**I Результаты обследования:
1. Территории, прилегающей к зданию (участка)**

МБУДО «ДШИ» г. Инта, ул. Кирова, д.28а музыкальное отделение
Наименование объекта, адрес

к Акту обследования ОСИ
к паспорту доступности ОСИ
№1
от «20» июля 2020 г.,

Фото №2

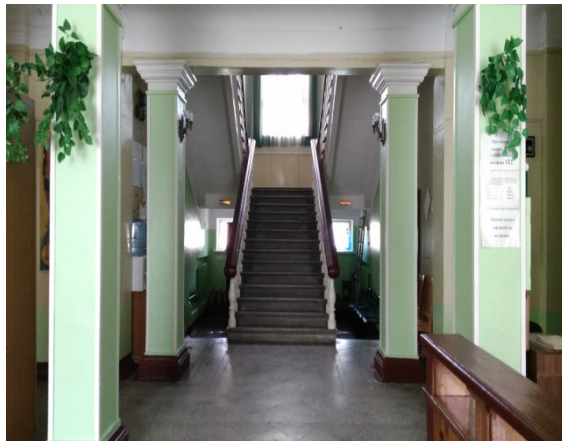
| 1.4 | Пандус (наружный) | есть | | 2 | Пандус расположен у запасного выхода, в зимний период расчистка территории производится своими силами | ДП-В | |

| № п/п | Наименование функционально-планировочного элемента | Наличие элемента | | | Выявленные нарушения и замечания | | Работы по адаптации объектов | |
|----------|--|------------------|------------|--------|--|----------------------------------|---|-------------------|
| 2.2 | Пандус (наружный) | есть | | 2 | Поверхность пандуса не выделена цветом или текстурой, контрастной относительно прилегающей поверхности СП 59.13330.2016п.5.1.6; Отсутствует освещение всех | К,О | Выделить пандус цветом или текстурой контрастной относительно прилегающей поверхности; Установить освещение всех участков зоны вне зависимости | Ремонт, ТСР, Орг. |

| | | | | | участков зоны, не зависимое от уличного освещения; | | от уличного освещения; | |

Φοτο Νο4

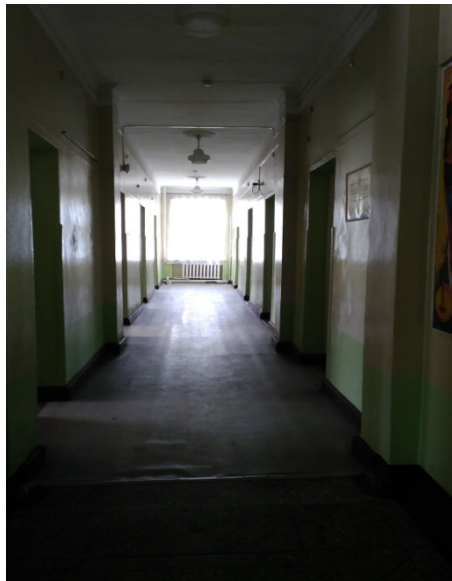
| № п/п | Наименование функционально-планировочного элемента | Наличие элемента | | | Выявленные нарушения и замечания | | Работы по адаптации объектов | |
|-------|---|------------------|------------|---------|---|----------------------------------|---|--------------------------|
| 3.1 | Коридор (вестибюль, зона ожидания, галерея, балкон) | есть | | 4,5,6,7 | Отсутствуют горизонтальные поручни вдоль стен; Отсутствует выделенное место для собаки поводья; Наличие мнемосхем и информации о пути и направлении движения со схемой расположения и функциональным назначением помещений; | К,О,С,Г,У | Установить горизонтальные поручни вдоль стен; Выделить место отдыха и ожидания для МНГ; | Ремонт, ТСП, Орг. мер-ия |
